RELATÓRIO DE CONSTATAÇÃO

Resposta à solicitação da 39ª Promotoria de Justiça de Goiânia realizada pelo Ofício nº 018/2017

Atendendo a solicitação do Ofício nº 018/2017 da 39ª Promotoria de Justiça de Goiânia, o CAU/GO efetuou a visita técnica ao Centro de Atendimento Socioeducativo – CASE no dia 22 de março de 2017, às 9h00m com o objetivo de constatar as atuais condições de acessibilidade das dependências do local, especialmente o acesso à sala de visitas.

***IMAGEM 05** – Padrão de segurança de rampas.*
Fonte: NBR 9050/2015 p.80.

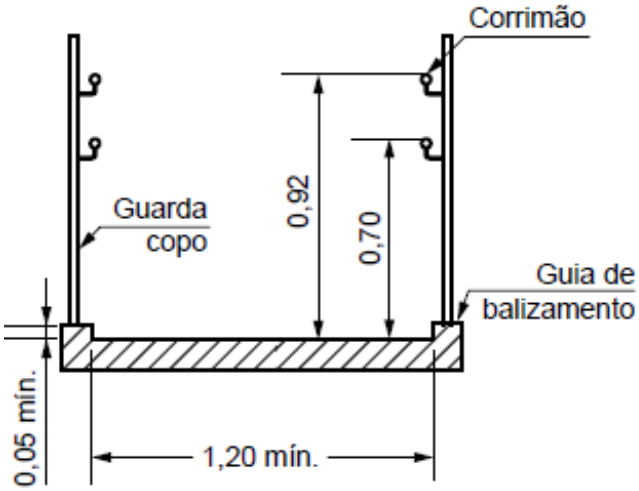
O edifício está numa cota de nível muito acima da cota da calçada e, para vencer este desnível, não há rampas adequadas (Imagem 04). Na entrada de pedestres são vários degraus sem padronização de altura e sem corrimão, portanto, inadequado para qualquer pessoa com mobilidade reduzida (Imagem 06). A Senhora Carol informou que, quando há cadeirantes, o acesso ocorre pela entrada de carros. A rampa para veículos possui inclinação muito além da adequada para locomoção em cadeiras de rodas – 8,33% segundo a NBR 9050/2015, sendo assim, inadequada para este uso porque não possibilita o deslocamento com autonomia e independência pelo cadeirante (Imagem 07). E, por ser uma rampa para carros, não possui nenhum elemento de segurança, como corrimão e guarda-corpos, conforme determinado pela NBR 9050/2015 (Imagem 05).

IMAGEM 08 *– Acesso de pedestres ao Complexo.*
Fonte: Edinei Barros 22/03/2017.

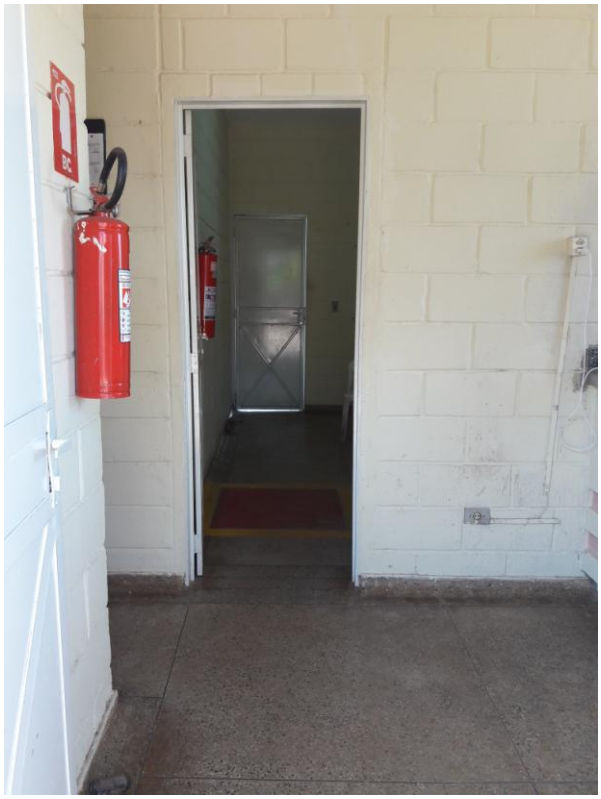
Todas as portas que compõem o ambiente da entrada e revista até o acesso de fato ao complexo possuem medidas inferiores a 0,80 m, que seria o mínimo adequado para a transposição de um cadeirante (Imagem 08). A porta de acesso ao pátio ainda possui um desnível de 10 cm sem nenhum tipo de tratamento especial para ser transposto (Imagem 09).

IMAGEM 15 *– Corredor de acesso à sala de visita.*
Fonte: Edinei Barros 22/03/2017.

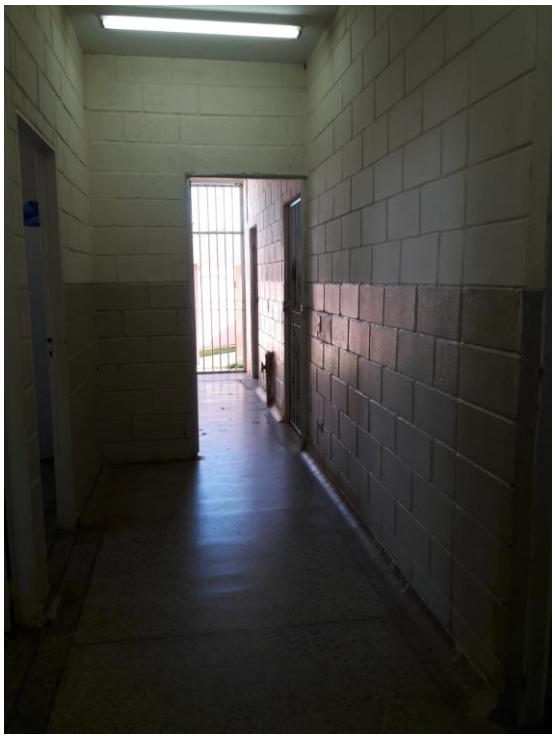
Os corredores de circulação são amplos. As portas das salas variam entre 0,74 cm e 0,86 cm, portanto, nem todas são acessíveis (Imagem 15). A sala de visita individual possui dimensões livres para circulação e rotação de cadeiras de rodas. O piso é adequado, sem elementos trepidantes e ao há desníveis entre o corredor e a porta (imagens 16 e 17).

***IMAGEM 21** – Circulação entre blocos – desnível nas portas.*
Fonte: Edinei Barros 22/03/2017.

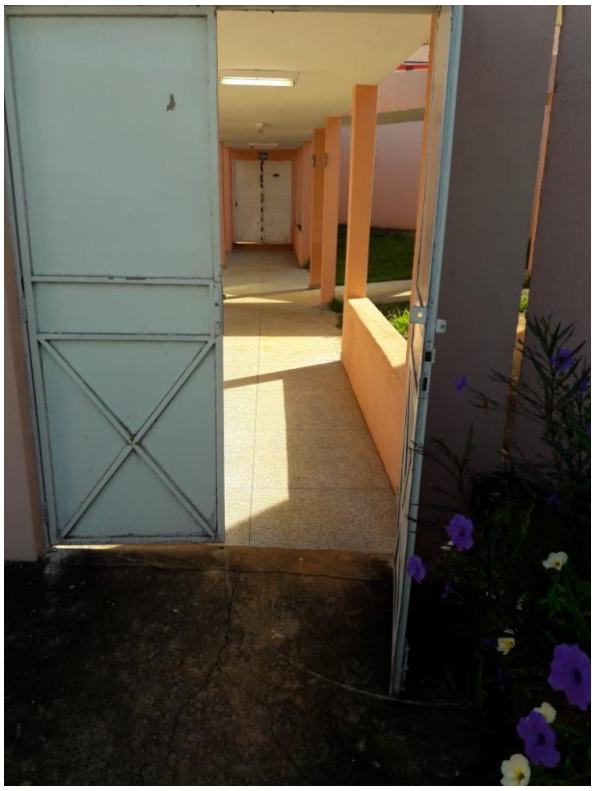
ineficientes para o deslocamento de um usuário de cadeiras de rodas pelo complexo. Além de não estarem em acordo com as condições mínimas exigidas pela NBR 9050/2015 em relação à segurança, condições do piso e inclinação, as rampas existentes são, muitas vezes, precedidas de degraus. São inúmeros desníveis no complexo que impedem esse deslocamento pleno de pessoas com determinadas deficiências físicas (Imagens 18 a 22).
